### **Verkehrssituation -Grundschule Hitzacker - Neue Straße**

### **Antrag zur Verbesserung der Verkehrssituation in der - Neuen Straße - Hitzacker Grundschule**

Handskizze Grundschule Hitzacker

Verbesserung der Verkehrssituation  
im Bereich der Grundschule Hitzacker  
Neue Straße

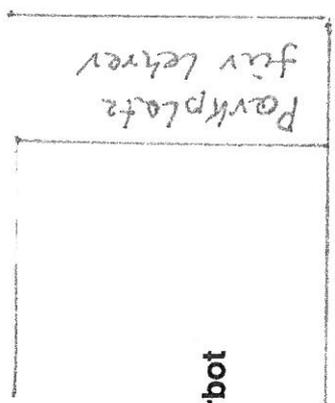
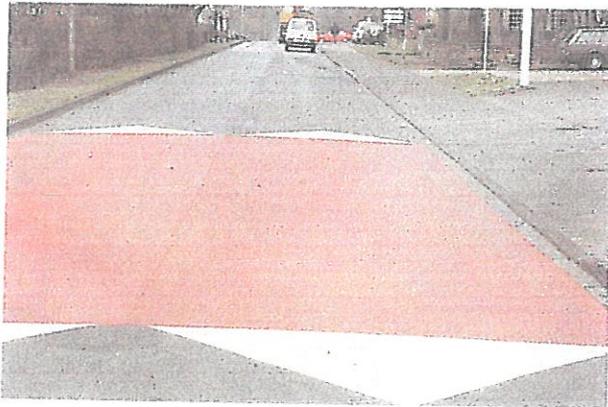
- 1) siehe Skizze
- 2) Der Schilderbaum VZ (Kinder) u. VZ 274 (Zulässige Höchstgeschwindigkeit) in Höhe der Zufahrt Rieselweg sollte weggenommen werden (ein Antrag wurde bereits gestellt). Die Strecke bis zur Schule ist sehr lang und der Bezug zu den Kindern wird nicht erkennbar wahrgenommen. Außerdem wird die Begrenzung am Birkenweg aufgehoben.

- 3) Die VZ 274 VZ u. 136 , die auf der Höhe der Kuppe angebracht sind, können gut erkannt werden.  
Zusätzlich sollten Einfärbungen mit optischen Andeutung von Rampen vor den VZ 274 u. 136 vor und hinter dem Schulbereich aufgebracht werden.

- 4) Kurz vor dem Schulbereich könnten dann zusätzlich die „30“ im Kreis auf die Fahrbahn gemalt werden (aus beiden Richtungen). Es würde die Akzeptanz verbessern.

- 5) Vor dem Schulbereich und gegenüber wären Grenzmarkierungen VZ 299 sehr hilfreich.
- 6) **Eine sehr gute Möglichkeit wäre es, wenn man den großen Parkplatz im Turnhallenbereich der Bauernstraße nutzen würde. Die Kinder könnten von dort aus, an der Turnhalle vorbei, gut die Grundschule erreichen. Baulich wären kleine Veränderungen (kurze Aufpflasterungen und eine Lampe) erforderlich.**

30 Zulässige Teilauflasterung  
von Rampen  
mit Einfärbung der  
Rampen  
mit optischer  
Andeutung von Rampen

30 vorher Teilauflasterung  
mit flachen Rampen  
oder mit Einfärbung der  
Fahrbahn mit optischer  
Andeutung von Rampen

Einfärbung des Fahrbahn-  
belages mit optischer Andeu-  
tung von "Rampen".  
(Wirkung: C)
